# 発電用原子力設備規格 溶接規格(2020年版) JSME S NB1-2020

第3回技術評価に関する検討チーム会合における  
日本機械学会への説明依頼事項に対する回答

2023年7月14日

(一社)日本機械学会 発電用設備規格委員会  
原子力専門委員会 溶接分科会

## 補足事項(組合せ施工法の例)

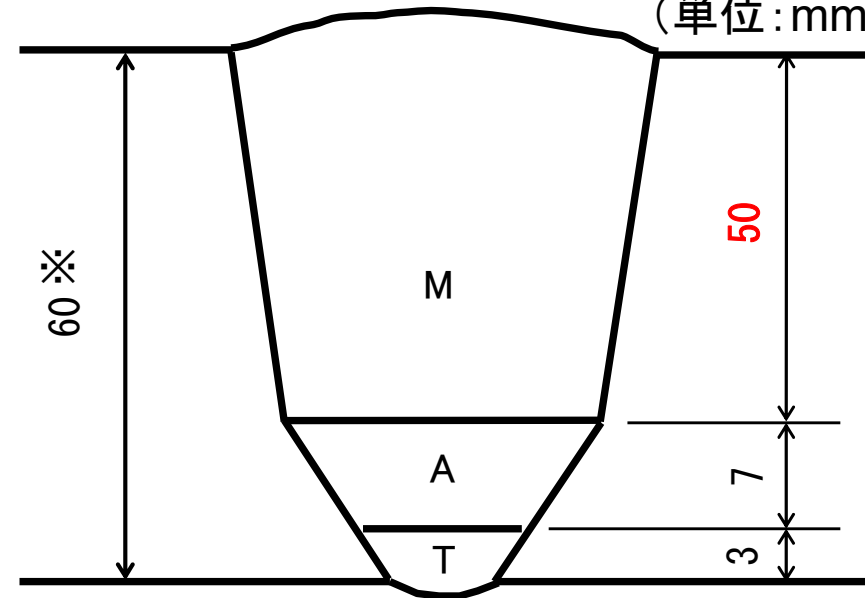
- 溶接厚さは、T、A及びMを合計した厚さが制限される。
- 各溶接方法は、試験時の溶接厚さによる制限を受けない。  
(例では、試験時のMの厚さは10 mmだが、実機の溶接厚さはその5倍である。)

## 補足事項(単独施工法の組合せの例)

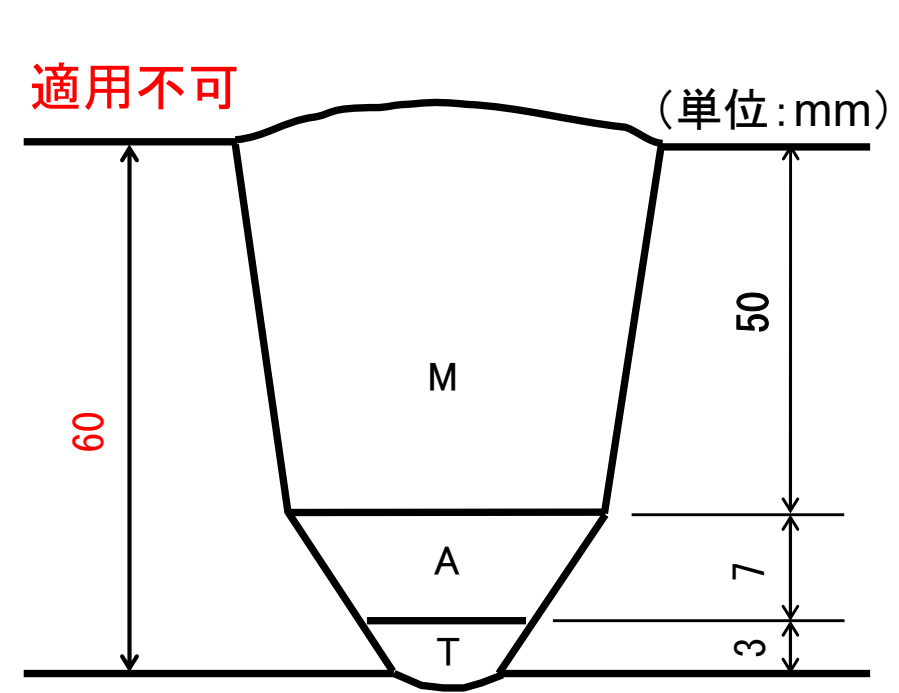
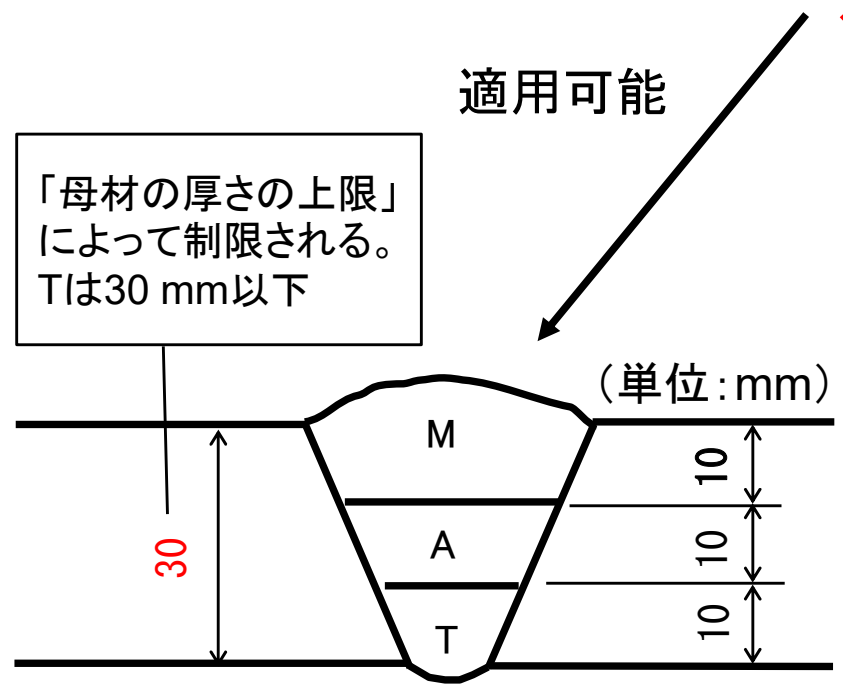
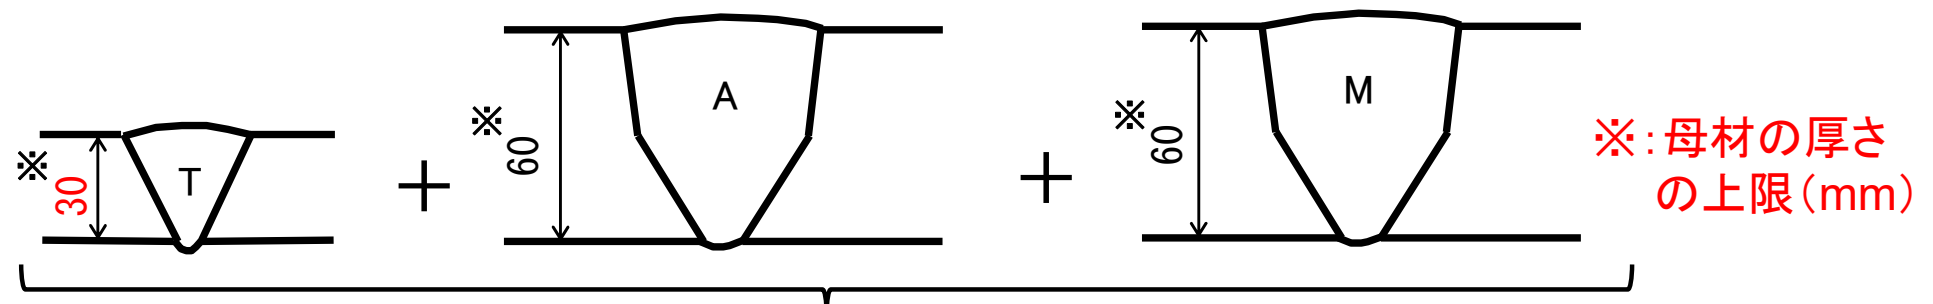
- 組合せ施工法の場合、組み合わせた時の溶接厚さだけが制限され、各溶接方法の積層厚さについての制限はない。  
(各溶接方法の積層厚さは、試験において確認されない。)
- 一方、単独の溶接方法を組み合わせる場合、各溶接方法の積層厚さは、確認試験によって保証される厚さに制限される。
- したがって、**積層厚さについては、単独の施工法の組合せの方が、より厳密に管理されるといえる(次ページ以降参照)。**  
(組み合わせる他の溶接方法の厚さが限りなく薄くなっても、試験によって保証された厚さ以下に管理される。)
- 組合せ施工法の場合、溶接方法の種類が増加、組合せの多様化に伴い、同じ溶接方法の組合せでも複数の異なる表記が存在するなどの問題が多数あるが、改定によって解消される。

解説図 表 N-X090-1-1 局部溶接後熱処理における主要因子と温度の関係

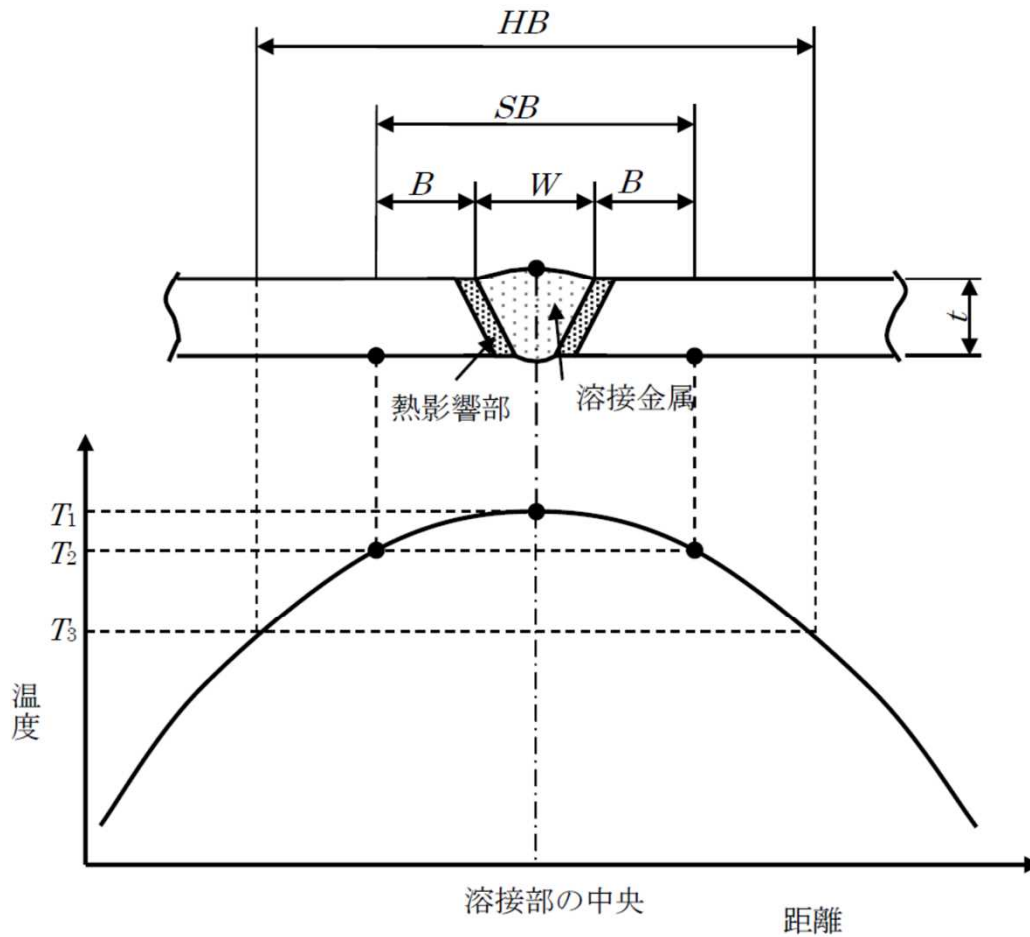
(b) 局部加熱により溶接後熱処理を行う場合の範囲について、2020年版では、2012年版(2013年追補を含む。)から本文規定を変更せず、解説の記載を充実させたとのことですが、その理由を説明してください。

2012年版(2013年追補を含む。)の技術評価においては、本文規定の技術的妥当性が確認できなかったことから、2008年版の範囲とするよう技術評価しました。本文規定を補足する技術的根拠があれば提示して下さい。

- 2007年版の「加熱範囲」と2012年版の「均一温度領域」の定義の違いを明確化するため、解説を充実させた。  
(次ページの図に示す。)
- 当時の産業界においても、両者の違いに関する認知度が非常に低かった。(「加熱範囲」と「均一温度領域」を混同)
  - ① JIS B 8265附属書Sは、2017年版において改正  
(2015年版は、混同した規定になっている。)
  - ② JIS B 8267附属書Sは、2022年版において改正
  - ③ JIS B 8201は、2022年版において改正  
(溶接後熱処理の方法としてJIS B 8267 附属書Sを引用)
  - ④ JIS Z 3700は、2022年版において改正
